Québec, le 9 août 2019

OBJET : Projet d'aménagement d'un quai en eau profonde dans le port de Québec (Secteur Beauport) — Première partie de la deuxième demande d'information sur l'étude d'impact environnemental (N° dossier 005558)

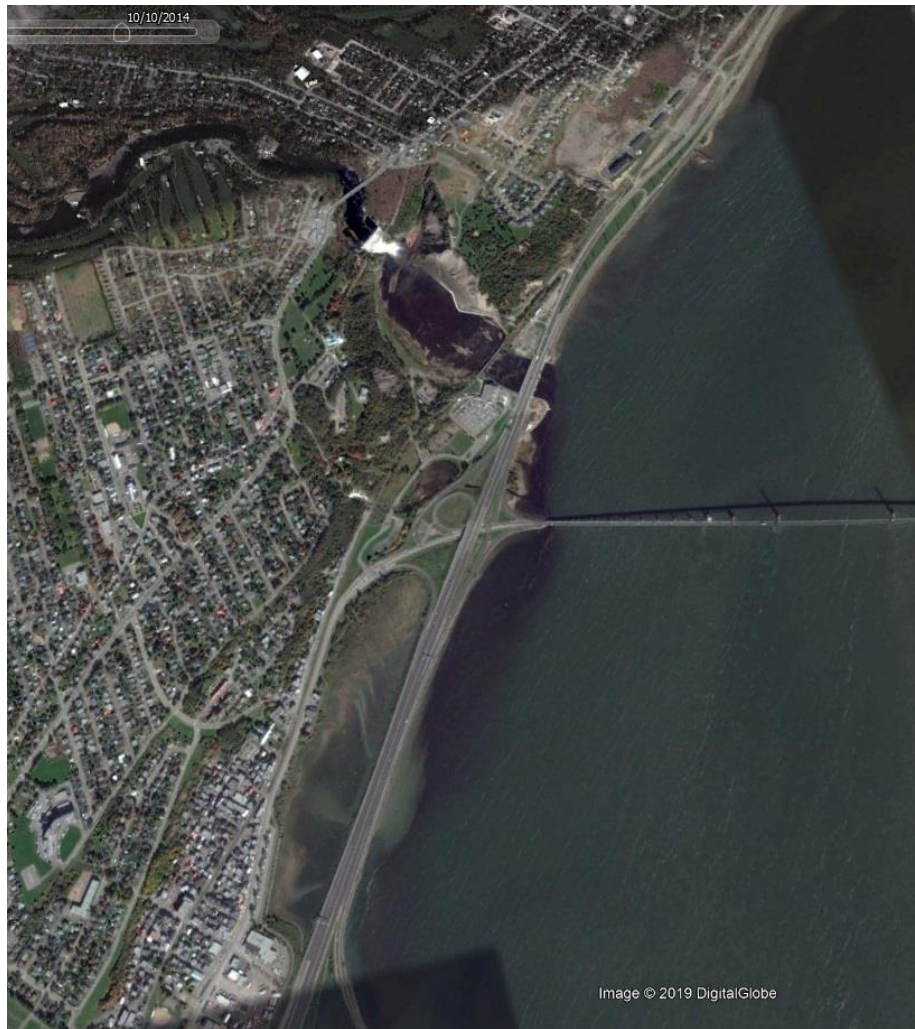
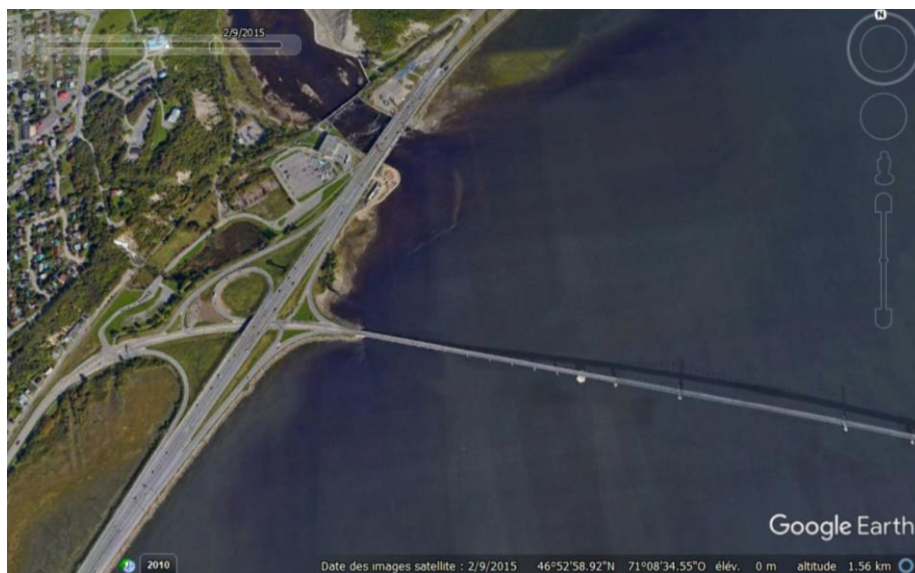
Environnement et Changement climatique Canada (ECCC) remet en question la validité des résultats du modèle hydrodynamique dans la zone près du port de Québec et particulièrement dans la baie de Beauport. Tout d'abord, parce que le modèle semble calculer des débits élevés et, ensuite, parce qu'aucune inversion du courant n'est considérée dans le bras nord du fleuve Saint-Laurent.

La Figure 7.21 du document de réponse (Englobe, 2018) montre qu'un débit moyen d'environ 15000 m³/s est évacué vers l'aval uniquement par le bras du Saint-Laurent au nord de l'île d'Orléans (bras nord), ce qui représente environ l'entièreté du débit du fleuve. De plus, aucune inversion des courants n'est représentée par le modèle. Même s'il ne s'agit pas du même événement et du même modèle, ceci vient en contradiction avec les travaux du modèle numérique 2006 de l'événement de juin 1971 où il y a inversion des courants dans le bras nord. Les résultats des débits calculés aux limites pour le bras nord du modèle de 2016 pour l'événement de juin 2015 semblent incorrects.

L'inversion du courant dans le bras nord est un phénomène important à considérer et caractéristique de cette section du fleuve Saint-Laurent. Le fait que le modèle ne l'ait pas pris en compte de même que les débits élevés calculés par le modèle soulèvent un doute important quant à la confiance dans les résultats du modèle hydrodynamique.
